OGGETTO: [ID_VIP: 5482] Progetto definitivo della nuova calata ad uso cantieristico navale all'interno del Porto Petroli di Genova Sestri Ponente e della sistemazione idraulica del rio Molinassi. Valutazione Preliminare ai sensi dell'art .6, c. 9, del D.Lgs. 152/2006. Nota Tecnica.

Oggetto della richiesta di valutazione preliminare

Figura 2- Area di progetto briglia idraulica e aree di accumulo

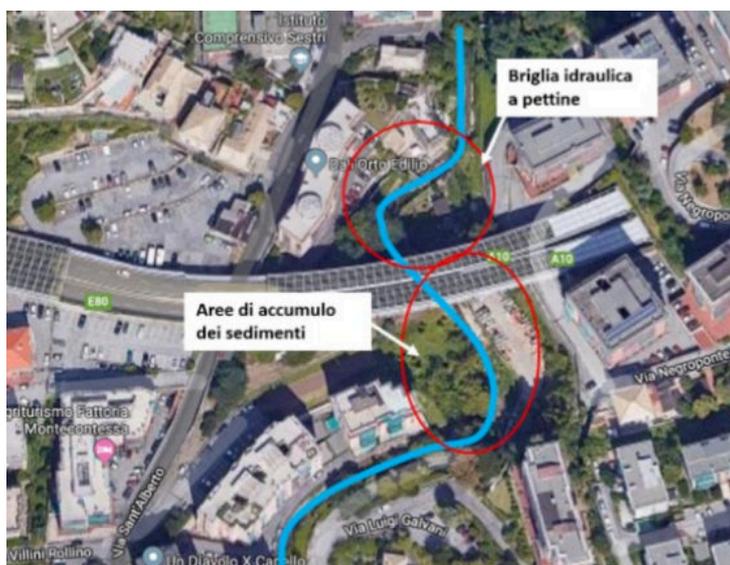
Pur concordando sulla finalità delle nuove opere idrauliche in progetto in relazione alle condizioni di deflusso del Rio Molinassi ed alla riduzione del trasporto solido a valle, tali opere, non previste nel Progetto 2014, si inseriscono in aree caratterizzate, come indicato dallo stesso Proponente, da rischio idraulico molto elevato. Pertanto, i loro effetti e la loro efficacia sono necessariamente da valutare nell'ambito della dinamica dell'intero corso d'acqua nonché nell'ambito degli interventi e delle misure, strutturali e non strutturali, previste dalla vigente pianificazione e programmazione di competenza dell'Autorità di Bacino Distrettuale dell'Appennino Settentrionale. Si evidenzia infatti che lo stesso Proponente segnala che il progetto per la messa in sicurezza del Rio Molinassi (opere di Lotto 1 del Progetto 2014), è stato sviluppato nel rispetto delle prescrizioni contenute nel parere favorevole del Comitato Tecnico dell'Autorità di Bacino Regionale (parere n. 17 del 28 giugno 2012) mentre per le nuove opere idrauliche in progetto (lotto 3) non segnala alcuna valutazione/parere idraulico preventivi, ma unicamente l'accoglimento di *alcune richieste informali pervenute da parte degli Enti coinvolti nel procedimento di autorizzazione*; i citati “*Enti coinvolti*” non risultano peraltro specificati.

Si rileva inoltre che l'inserimento della briglia e gli altri interventi idraulici lungo il tratto fluviale compreso tra Via Negroponte e Via L. Galvani si configurano come un nuovo intervento di regolazione del corso d'acqua, non funzionalmente connesso all'“opera principale”, costituita dalla cassa di colmata adibita a calata a mare ad uso cantieristica navale, essendo differenti per finalità, natura, caratteristiche, localizzazione e relazioni con essa.

Tali nuove opere (lotto 3) rientrano invece a tutti gli effetti nella categoria progettuale di cui al Punto 7, lettera o) dell'Allegato IV alla Parte Seconda del D.Lgs. 152/2006 “Opere di canalizzazione e di regolazione dei corsi d'acqua” soggette a procedura di verifica di assoggettabilità a VIA di competenza regionale.

- l'inserimento della briglia e degli altri interventi idraulici lungo il tratto del Rio Molinassi compreso tra Via Negrofonte e Via L. Galvani (opere di lotto 3) siano sottoposte ad autonomo procedimento di Verifica di Assoggettabilità a VIA presso la Regione Liguria, trattandosi a tutti gli effetti di “Opere di canalizzazione e di regolazione dei corsi d'acqua” che rientrano nella categoria progettuale di cui al Punto 7, lettera o) dell'Allegato IV alla Parte Seconda del D.Lgs. 152/2006.
